## DOCUMENTACIÓN TÉCNICA.

Metodología, propuesta previa y correcciones y mejoras

## E1. Relación de la propuesta previa con el planeamiento y la normativa vigente

# GRÁFICO 1

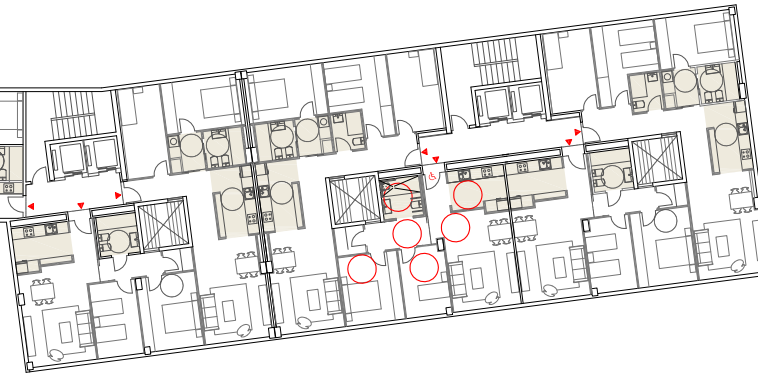
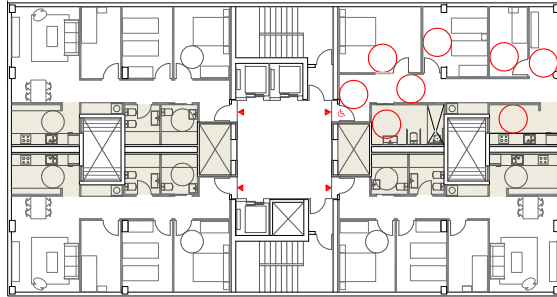
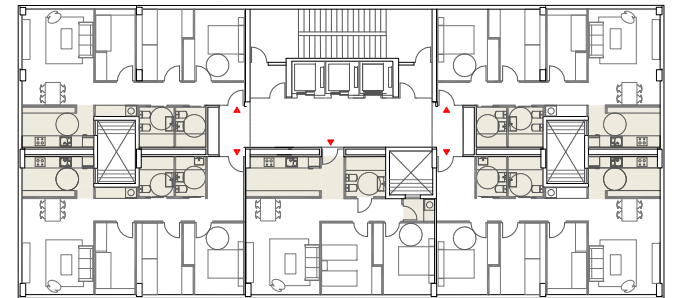
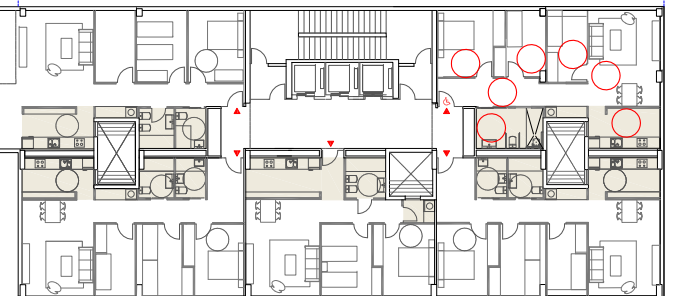
3.2 Las observaciones de mayor calado cabe hacerlas en referencia a aspectos cualitativos: las soluciones distributivas propuestas implican, inevitablemente, viviendas de 3 dormitorios sin ventilación cruzada, en contradicción con los criterios particulares de diseño de VISESA (ver tipos 3 y 4 en plantas tipo de RE-1-A-1 y RE-1-A-2). Por otro lado, la presencia de las pantallas estructurales en el interior de los referidos tipos dificulta la pertinente flexibilidad. Los tipos 6 y 7 plantean una sala-estar con una proporción 1 / 4,75, extremadamente longitudinal y con cocina forzosamente abierta, opción opuesta al criterio 22a05 de VISESA.

En resumen, la propuesta previa no resuelve los difíciles problemas proyectuales que derivan de la profundidad de 15,50 mts establecida en los gálibos de planeamiento. La resolución del encuentro entre la torre (RE-1-A-1) y la banda longitudinal de 9 plantas se presenta con criterios compositivos semejantes, a pesar de tratarse de tipos edificatorios sustancialmente desiguales debido a coeficientes de perímetro / superficie interior diferentes, que comportan accesos verticales de orden diverso. Los vuelos superpuestos a las últimas plantas y la forzada irregularidad de los tipos 5 y 6 en el testero de RE-1-A-3 son desventajas menores de fácil corrección.

6.1 De carácter general: se propone, para ambos edificios (RE-1-A y RE-1-B) un esquema de distribución alternativo (ver gráfico 1) que acota con exactitud la edificabilidad máxima asignada a viviendas y terciario en el interior de los gálibos fijados por el PERI Bolueta (AOR nº 27). **El esquema consigue que la totalidad de las viviendas de 3 dormitorios presente ventilación cruzada y doble orientación.** La presencia del patio abierto (no computable) que articula la torre con la banda lineal en ambos edificios aumenta el perímetro de fachada y consigue una orientación favorable para la sala de estar, con unas proporciones más equilibradas. Asimismo, la mayoría de cocinas/baños se vincula a un sistema de patios interiores que contienen tenderos ocultos al exterior. Con este recurso se obtiene un mejor aprovechamiento del perímetro de fachada y se evita en la imagen del edificio la presencia de estos patios auxiliares y los inoportunos recursos de camuflaje que comportan.

- Los patios interiores, convenientemente dispuestos, contribuyen decisivamente a la ventilación cruzada de las viviendas de 2 dormitorios con una sola orientación.
- La disposición de los accesos verticales en las torres comporta unas pantallas estructurales organizadas con independencia de las viviendas (Edificio RE-1-A) o bien segregando viviendas (Edificio RE-1-B) con el consiguiente aumento de flexibilidad.
- El referido patio exterior que articula la torre con el bloque lineal señalará, expresivamente, en Planta Baja, el ámbito de traspaso que configura en relación con los edificios restantes, los itinerarios de transición en sentido este-oeste, tal como sugiere el P.E.R.I.
- La propuesta subsana el déficit de pasos para instalaciones que se presumen insuficientes en la propuesta y, muy especialmente, en las torres.

# GRÁFICO 2

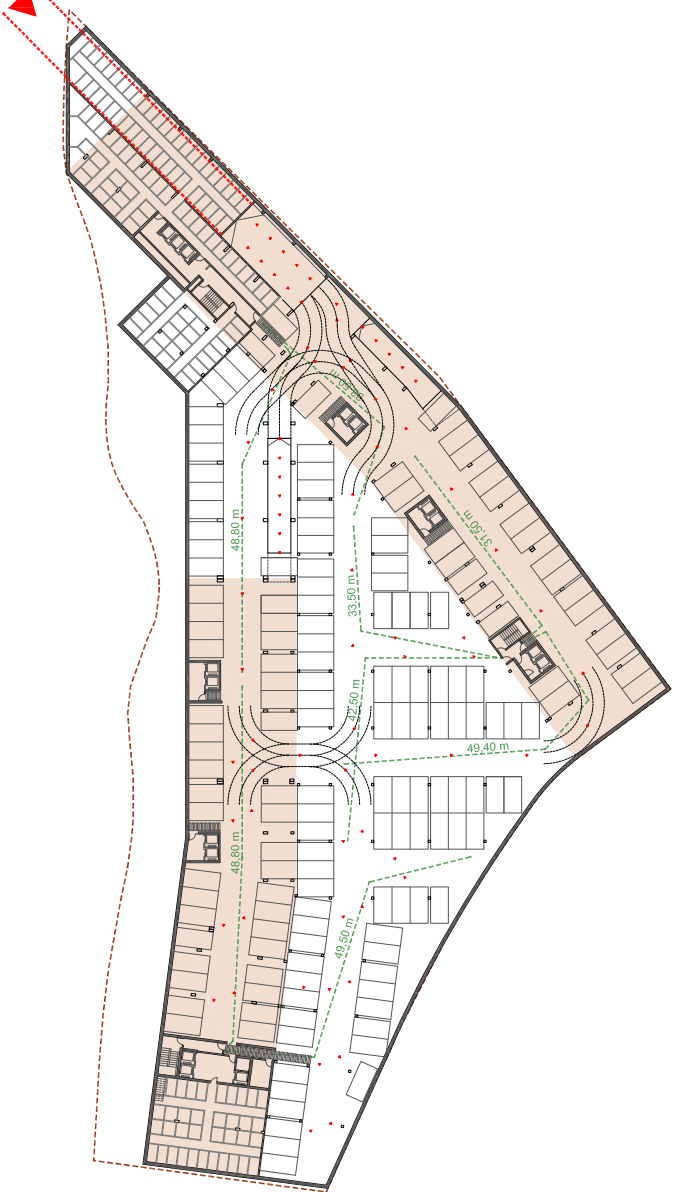
También proponemos eliminar la rampa que discurre paralela al edificio RE-1 A y a la galería de servicios de la Central Energética de Distrito por su cara norte. Esta solución permite trabajar con taludes provisionales

para la construcción de los muros de los sótanos en todo su perímetro, en lugar de las pantallas y pantallas micropilotadas necesarias en este punto, con el consiguiente ahorro económico. La estimación de ahorro que supone la solución con tres sótanos y sin la rampa lateral es de 1.130898,08 € de PEM.

La propuesta alternativa (ver gráfico 2) mejora substancialmente la propuesta previa en los siguientes aspectos:

- Reducción del número de plantas (3 sótanos en lugar de 4). Ajuste preciso al programa funcional (491 plazas de garaje y 361 trasteros). Ahorro de costes derivados de la mejor ubicación de la rampa de acceso y la reducción de una planta sótano. Eliminación de la rampa adosada al edificio (evitando realizar la pantalla de micropilotes de contención), bastando, consecuentemente, una excavación en talud. La nueva rampa de acceso se plantea por debajo del edificio RE-1-B, evitando los previsibles conflictos y problemas estructurales con la galería de servicios que plantea la situación actual.
